Pôle d'échange multimodal de la gare d'Auray

Mémoire en réponse à l'avis
de l'Autorité Environnementale

Le 11 août 2017, le maire de Brec'h a saisi le CGEDD, Autorité Environnementale (AE) pour avis sur le projet de pôle d'échange multimodal (PEM) de la gare d'Auray dans le Morbihan.

Le 8 novembre 2017, l'Autorité Environnementale a émis un avis relatif à ce projet d'aménagement.

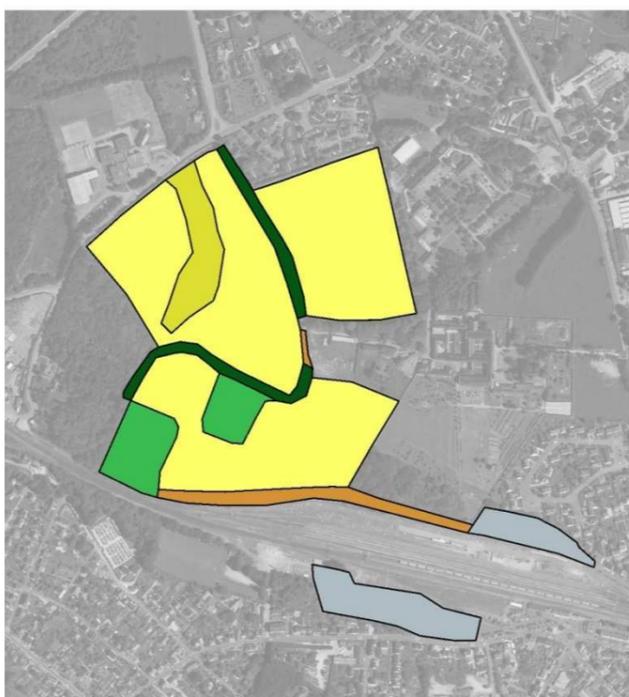
L'Ae recommande d'élargir le périmètre retenu pour les inventaires afin de couvrir l'ensemble du projet.

La bande de terrain située entre les voies ferrées et le mur d'enceinte de la Chartreuse a bien été investiguée, cet espace ne ressort toutefois pas sur la carte des habitats présentée dans l'étude d'impact. La carte a donc été mise à jour pour que cette parcelle de fourrés y figure bien.

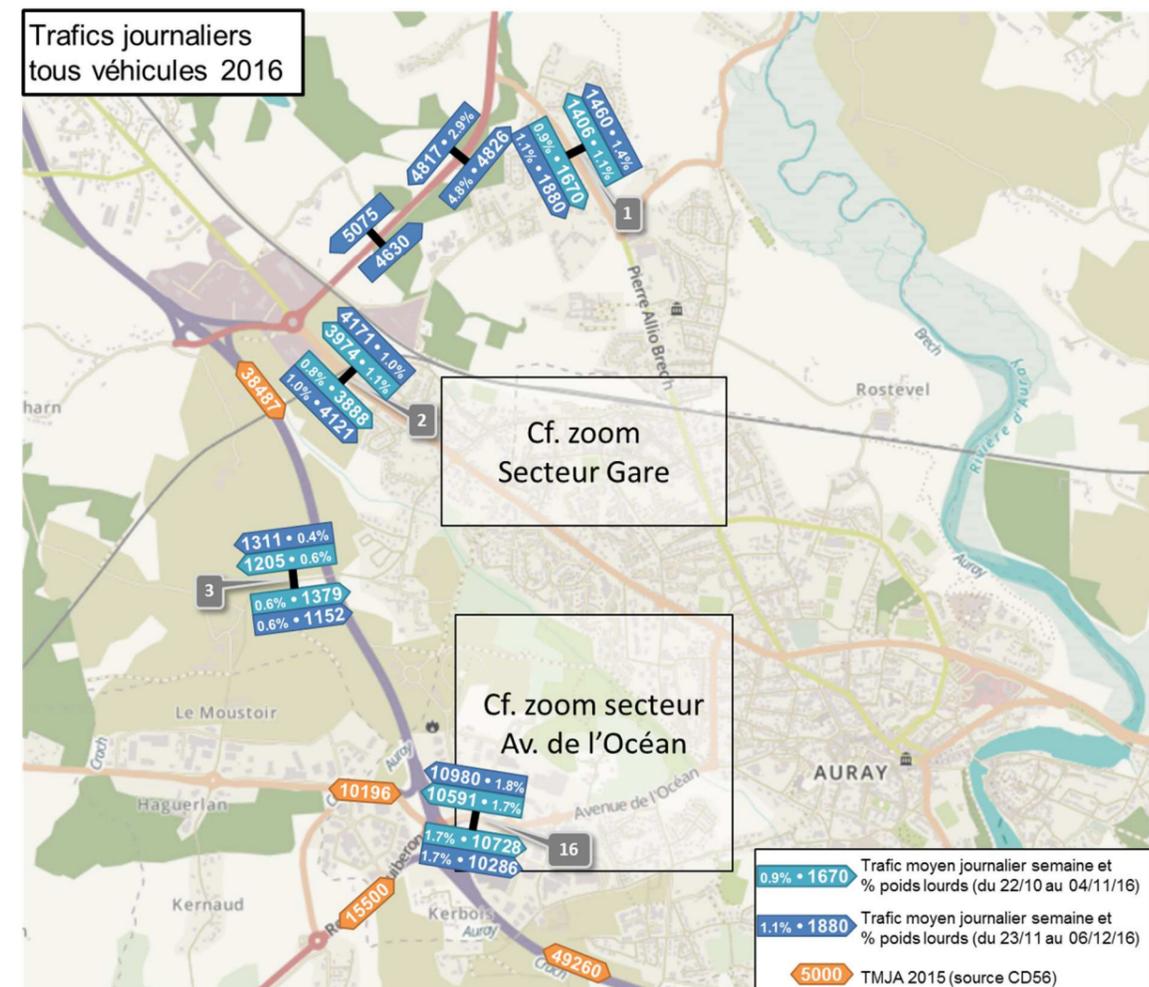
L'Ae recommande de reprendre l'estimation des évolutions du trafic ferroviaire lié au projet Bretagne à Grande Vitesse, et de préciser comment ces augmentations de trafic seront réparties au fil du temps.

Pour ce projet, la situation de référence 2030 équivaut à la situation actuelle. En effet, aucune autre évolution des trafics n'est prise en compte en date d'aujourd'hui, car les projets urbains structurant environnant ne sont actuellement pas assez aboutis pour permettre des projections de trafics. L'étude d'impact pourra donc être mise à jour pour intégrer les effets de ces projets, notamment lors des études de détails de la voie de desserte nord.

En dehors de ces projets majeurs, nous considérons également que le trafic routier restera stable ; car le changement de comportement en déplacements souhaité (mise en place d'une politique vélo, stationnement payant à la gare n'incitant pas à venir en voiture) est compensé par la hausse de la demande en déplacements des projets mineurs.
